# 改善箇所説明図

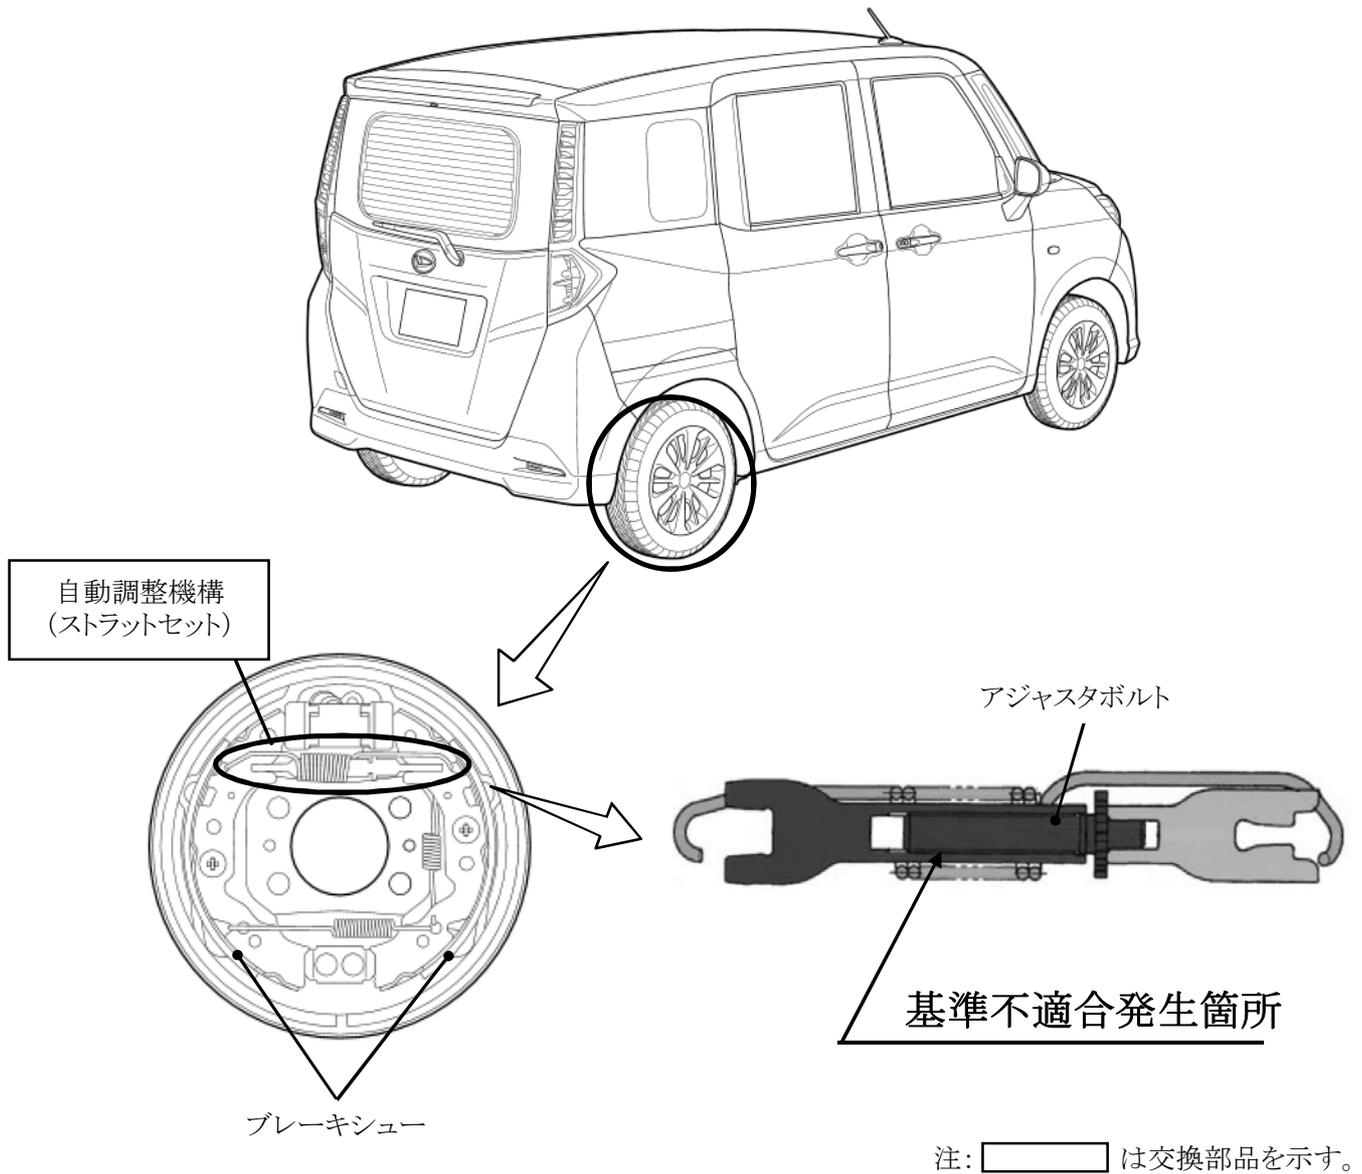
後輪ブレーキのシューとドラムの隙間を自動で調整する機構(ストラットセット)において、部品組立時のグリス塗布設備の管理が不適切なため、アジャスタボルトのネジ面のグリス塗布量が不足しているものがある。そのため、そのままの状態で使用を続けると、ネジ面が錆びて固着し、自動調整機構が作動しなくなるおそれがある。

全車両、アジャスタボルトを点検し、固着しているものは、ストラットセットを良品に交換する、固着していないものは、ネジ面を清掃し、グリスを塗布する。

運転席側シート下前方の車台番号打刻位置末尾の下側に黄色ペイントを塗布する。
